Dotyczy postępowania o udzielenie zamówienia publicznego pn: Budowa przedszkola w Grzywnie Gmina Chełmża

I. INFORMACJA DOT. ZAPYTAŃ I WYJAŚNIENIA TREŚCI SWZ

ŁF-01 SZALUNEK I ZBROJENIE (L=196,4 m)

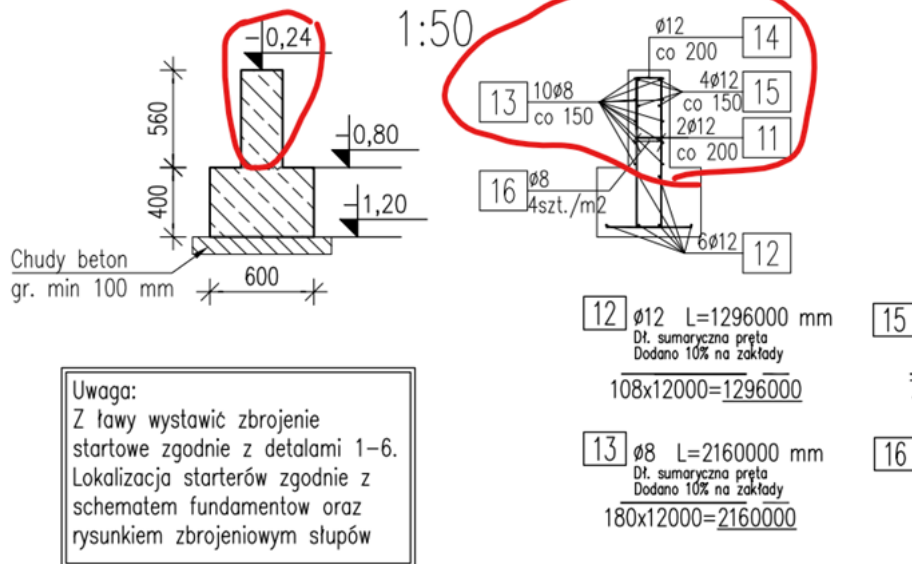
W opisie konstrukcji ściany fundamentowe wskazane są jako monolityczne

Projektuje się ściany fundamentowe monolitycznie z betonu C25/30 W8, połączone z ławami i stopami fundamentowymi. W ścianach występują lokalnie słupy żelbetowe. Całą powierzchnię ściany fundamentowej należy zabezpieczyć przeciwwilgociowo zgodnie z projektem architektury.

Proszę o udostępnienie rysunku ścian fundamentowych wraz z zestawieniem zbrojenia.

Zbrojenie ścian fundamentowych łącznie z fundamentami przedstawia rys. K-04 projektu technicznego br. konstrukcyjnej. Rysunek ten zawiera również zestawienie stali. Poniżej wycinek zbrojenia dotyczący ściany fundamentowej z w/w rysunku.
